RESPOSTA AO PARECER 026/2024 – CEIV - COMISSÃO ESPECIAL DE  
ANÁLISE DE ESTUDO DE IMPACTO DE VIZINHANÇA

## SANTA INN HOTEL

- ( ) Primeira Análise – Parecer nº 046/2022 - CEIV – 07/10/2022  
( ) Segunda Análise – Parecer nº 018/2023 - CEIV – 06/07/2023  
(X) Terceira Análise – Parecer nº 026/2024 - CEIV – 21/08/2024

**Projeto:** Santa Inn Hotel – AIGT Participações Ltda.

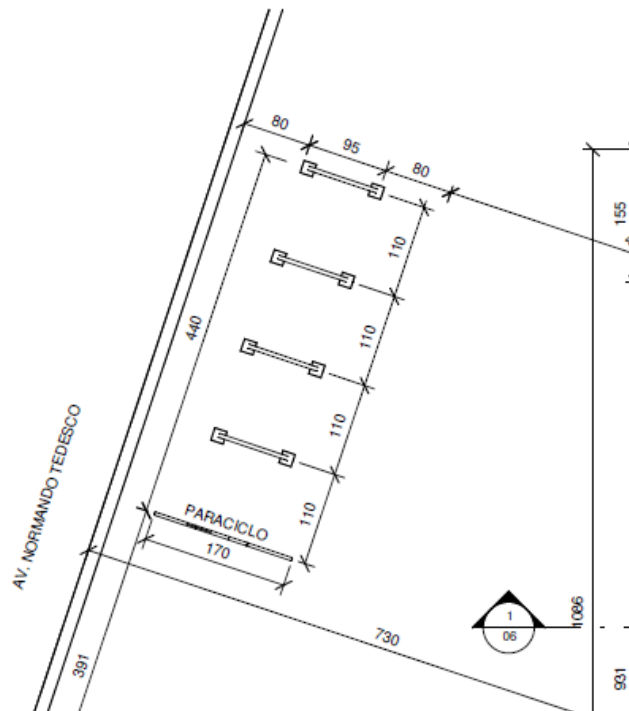
*- Rever a logística de transporte dos caminhões-betoneira e bomba estacionária. Considerando que a frequência de chegada e saída do caminhão-betoneira ser maior, estudar a possibilidade de substituição do estacionamento dos dois tipos, para que se reduza a frequência de operações a marcha à ré pela Avenida Normando Tedesco;*

**Resposta:** Segue no ANEXO I o projeto do canteiro de obras ajustado em atendimento a este item.
